**INFORME DE HITO DE CONTROL**  
**N° 027-2021-OCI/2911-SCC**

**CONTROL CONCURRENTE**

**MUNICIPALIDAD PROVINCIAL DE HUARMHEY**  
**PROVINCIA HUARMHEY, REGIÓN ÁNCASH**

**HITO DE CONTROL N° 2– VALORIZACIÓN N° 5**

**CUADRO N° 3  
VERIFICACIÓN DEL ESPESOR Y ACABADO DEL MURO DE CUNETA**

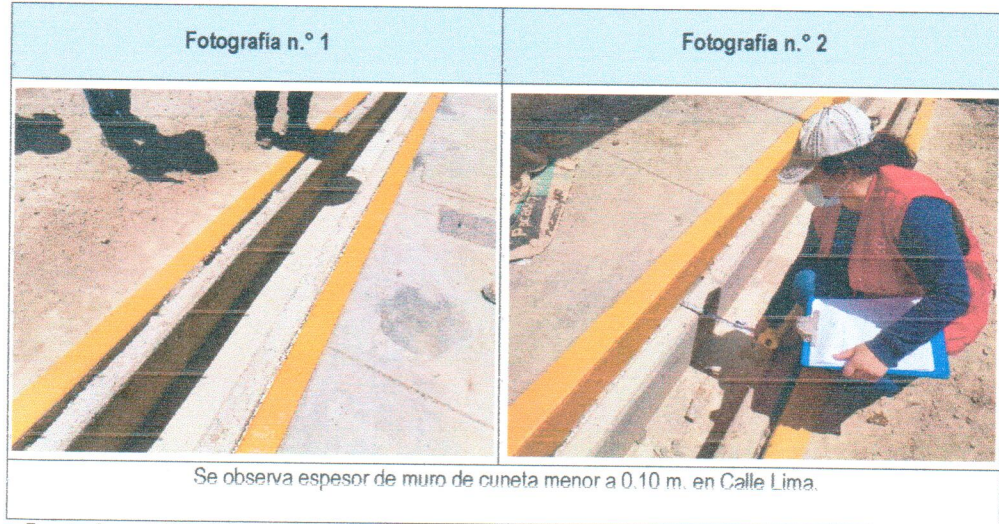
Ubicación	Fecha	Elemento	Espesor	Tamaño	Observaciones
Calle Lima (cerca a la intersección con calle Grau)	14/12/2021	CUNETA	0.07m. – 0.09 m. (variable)	< 0.10m.	Según los planos, el espesor de muro de cuneta debe ser de 0.10 m. Se detectó este espesor en cuatro (4) paños. <b>NO CUMPLE</b>
Calle Bolognesi (entre ca. Lima y ca. San Martín)	14/12/2021		0.06m. – 0.09 m. (variable)	< 0.10m.	Según los planos, el espesor de muro de cuneta debe ser de 0.10 m. Se detectó este espesor en cuatro (4) paños. <b>NO CUMPLE</b>
Calle Bolognesi (entre ca. San Martín y ca. Independencia)	14/12/2021		0.07m. – 0.09 m. (variable)	< 0.10m.	Según los planos, el espesor de muro de cuneta debe ser de 0.10 m. <b>NO CUMPLE</b>
Calle Bolognesi (entre ca. Ancash y ca. Lima)	14/12/2021		---	---	La superficie cuenta con cangrejeras y porosidades, por deficiencias en encofrado y acabado.
Calle Lima (cerca a la intersección con calle Grau)	14/12/2021		---	---	La superficie cuenta con porosidades, por deficiencias en encofrado y acabado.

**TOMAS FOTOGRÁFICAS DE 14 DE DICIEMBRE DE 2021**  
**CALLE LIMA**

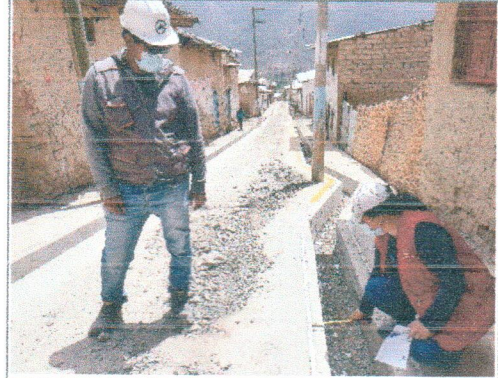
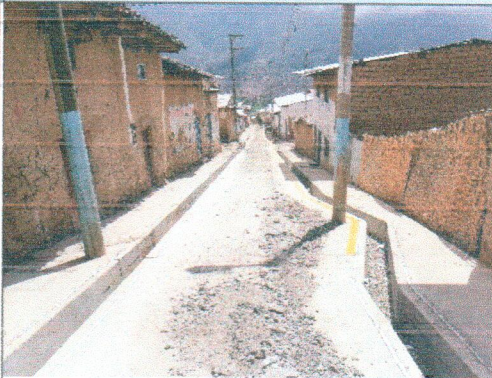
Se verifica pequeñas cangrejas en superficie, así como porosidad, no mostrando uniformidad la superficie.

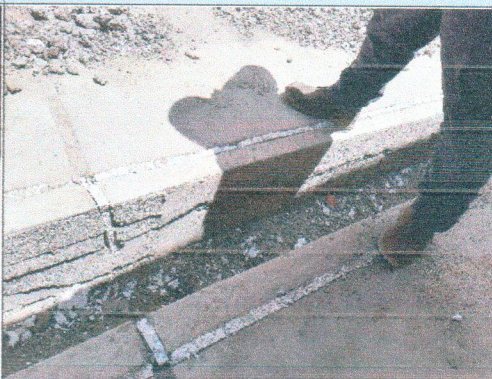
Se verifica pequeña cangreja en superficie, no mostrando uniformidad la superficie.

**Partida 04.01.03.02 Cuneta – Encofrado y Desencofrado (m2)**

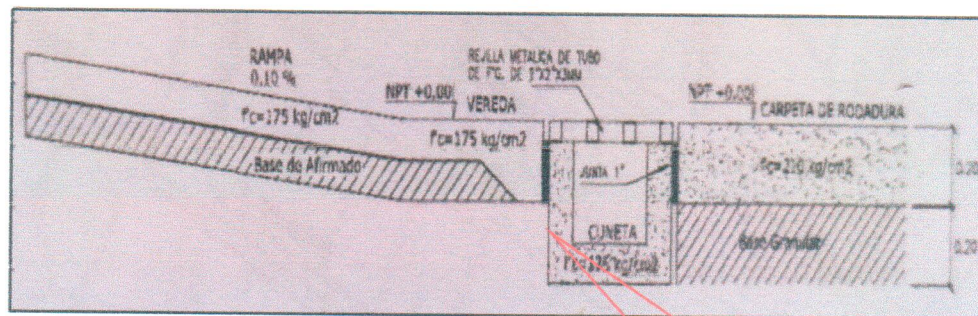
De los hechos descritos, se evidencia que los espesores de los muros de cunetas no cumplen con el establecido en el expediente técnico, encontrando dimensiones variables de 0.06 m. a 0.09m. en varios de los paños de las calles antes mencionadas. De esta manera, se pone en riesgo la calidad y durabilidad de los trabajos, así como el incumplimiento por parte del contratista de los términos contractuales, señalados en el contrato n.º 015-2021-MPH/GM, para la ejecución de la obra “Reconstrucción de ca. San Martín (Tacna-Grau) ca. Tacna (San Martín – ca. Lima) ca. Lima (Grau –Tacna), ca. Lima (Grau- Lote V-2), ca. Grau (Unión – Lima), ca. Unión (Quebrada Unión-Grau), ca. Unión (Lote k7- Quebrada Unión), ca. Tacna (28 de julio – San Martín) ca. Grau (28 de julio – Unión), ca. 28 de julio (Juzgado de Paz – Grau), ca. Independencia (Bolognesi a lote 6 – 3), ca. San Martín (Bolognesi – San Martín cdra 4), ca. Bolognesi (28 de julio – Camino a Huarmey), distrito de Huayan – Huarmey-Ancash”, de 25 de mayo de 2021.

De la revisión a la Descripción– Especificaciones Técnicas, se señala: *“Inmediatamente después de quitar las formas la superficie de concreto deberá ser examinada cuidadosamente y cualquier irregularidad deberá ser tratado como lo ordene el ingeniero supervisor”.*

*“Las zonas de concreto con cangrejera deberán inspeccionarse previamente por el ingeniero supervisor a fin de determinar si es procedente el resane (...)”*
